Evaluation du projet « 380 – Modernisierung der Hochspannungsinfrastruktur auf dem Teilabschnitt Bofferdange-Bertrange » sur le territoire des communes de Lorentzweiler, Steinsel, Kopstal, Luxembourg, Strassen et Bertrange – avis sur le champ d'application et le niveau de détail du rapport d'évaluation

Projet CREOS Bofferdange-Bertrange

Stellungnahme des Ministeriums für Umwelt, Klima und nachhaltige Entwicklung zum Umfang und zur Detailtiefe der Informationen welche im UVP-Bericht aufzunehmen sind

Verlegung der Leitungsführung im Teilabschnitt ‚Querung Alzettetal‘ in Richtung Norden an der schmalsten Talbreite, in genügend weiter Entfernung zu den Siedlungen ‚Rue Belle-Vue‘ und ‚Kléck‘ in Lorentzweiler

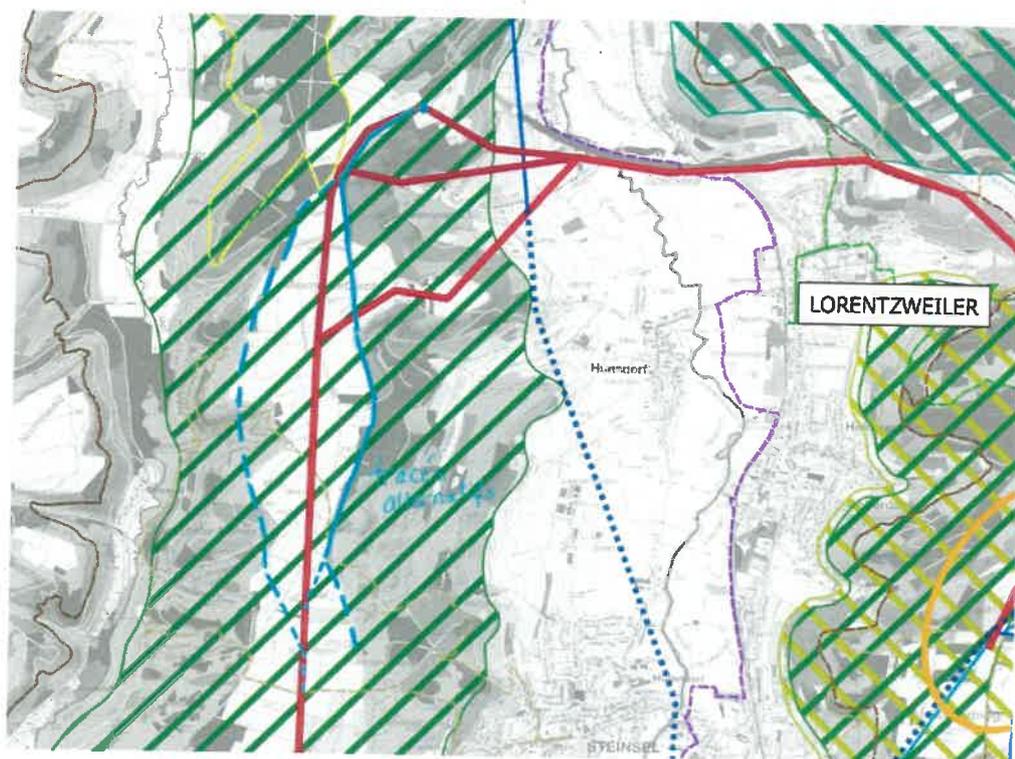
→ Verlegung der Leitungsführung im Teilabschnitt ‚Querung Alzettetal‘ in Richtung Norden, an die schmalste Talbreite (siehe beiliegenden Plan), a) wegen der Nähe, der von Creos vorgeschlagenen Trasse, zu den Siedlungen ‚Rue Belle-Vue‘ und ‚Kléck‘ in Lorentzweiler b) wegen des Landschaftsbildes im Alzettetal
→ Alternative ‚Kabel‘ für den Teilabschnitt ‚Querung Alzettetal‘
→ Anlegen von niedrigeren Masten zur Überquerung des Alzettetals
→ Alternative ‚Kabel‘ für die bis jetzt, leitungsfreien landwirtschaftlichen Freiflächen auf dem Hünsdorfer- Müllendorfer- und Steinseler Plateaus. Dies besonders in Bezug auf die landwirtschaftliche Nutzung, das Landschaftsbild sowie der regionalen Nutzung als Naherholungsgebiet.
→ Freileitungs-Trassenführung über Waldgebiete oder entlang des Waldrandes auf dem Hünsdorfer-Müllendorfer-Steinseler Plateau. (siehe beiliegenden Plan)
→ Verlegung des Teilabschnittes ‚Querung Kléngelbour-Tal‘ wegen der Nähe zur Siedlung in der Rue des Sangliers in Steinsel.

→ Verlegung der Leitungsführung der neuen 380 kV-Freileitung, welche die bestehende 220kV-Freileitung ersetzt, die die Ortschaft Asselscheuer überquert, in genügend weiter Entfernung zum bebauten und bebaubaren Gebiet.
→ Überprüfung der alternativen Trassen A, B und C zur besseren Umgehung von Asselscheuer. (Siehe beiliegende Pläne)
→ Allgemeine Inzidenz von 380kV Freileitung und ‚Kabel‘ auf den Menschen.
→ Generell muss der neue Trassenverlauf weitestgehend vom gesamten Bebauungsgebiet entfernt geplant werden.

Vorgeschlagene Trassenführung im Alzettetal, auf dem Hünsdorfer – Müllendorfer – Steinseler Plateau und Anschluß an die bestehende Trasse nach Bertrange (Zusammenfassung)

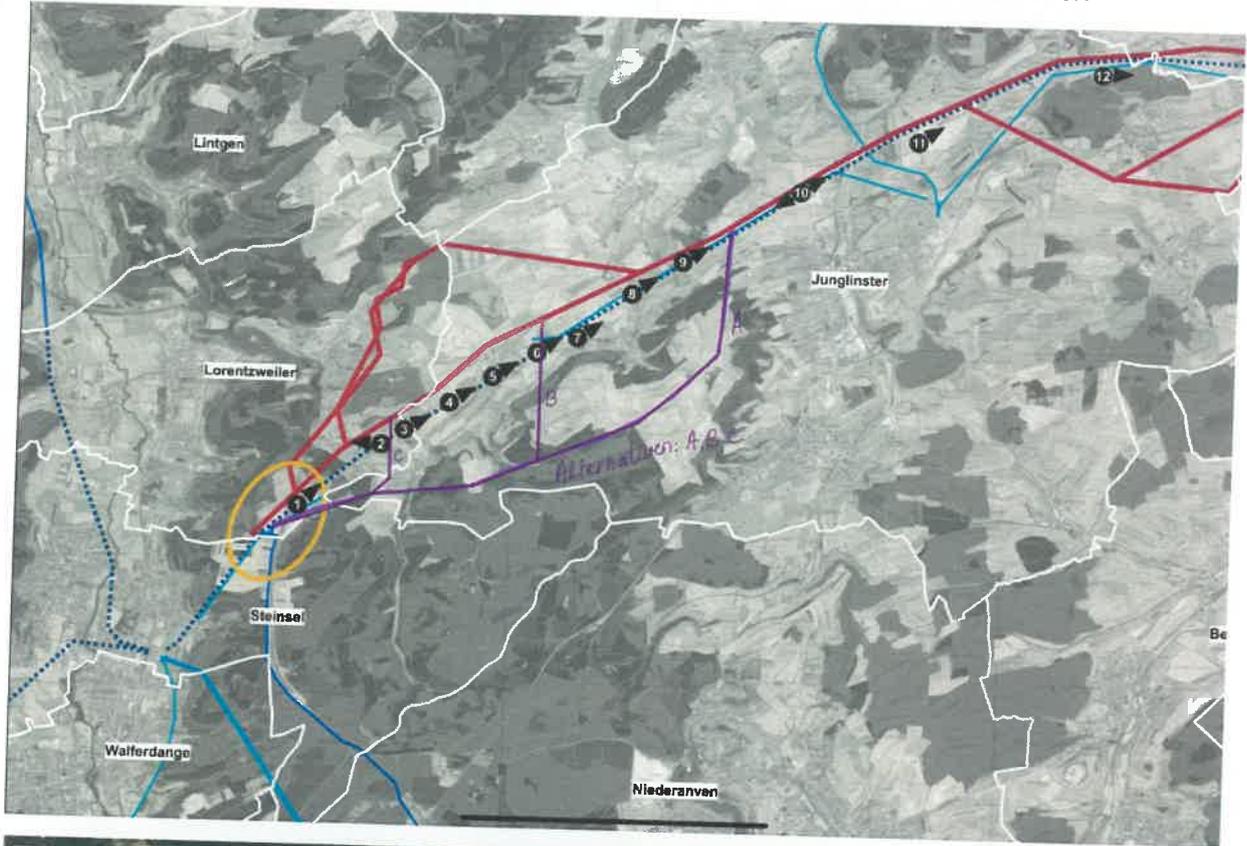
Freileitungs-Trassenführung über Waldgebiete oder entlang des Waldrandes auf dem Hünnsdorfer-Müllendorfer-Steinseler Plateau

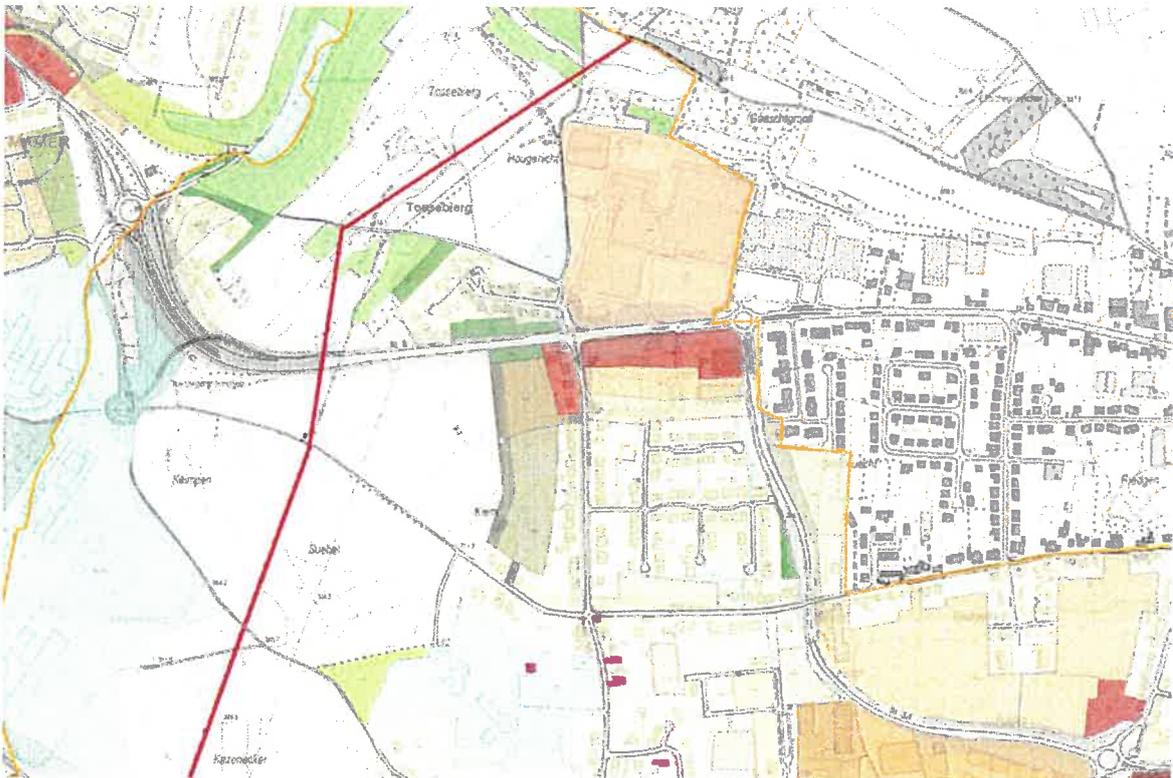
- Innerhalb des Gemeindegebiets Bertrange bestehen nur geringe Alternativen für eine andere Trassenführung. Die Trasse zwischen Europaschule und Wohngebieten westlich der Rue de Mamer müsste daher wohl beibehalten werden. Gleichwohl sollte zwischen den Wohnsiedlungen "Tossenberg" und "Domaine des Ormilles" untersucht werden, ob ein modifizierter Trassenverlauf in Frage kommen könnte (siehe folgende Abbildung).
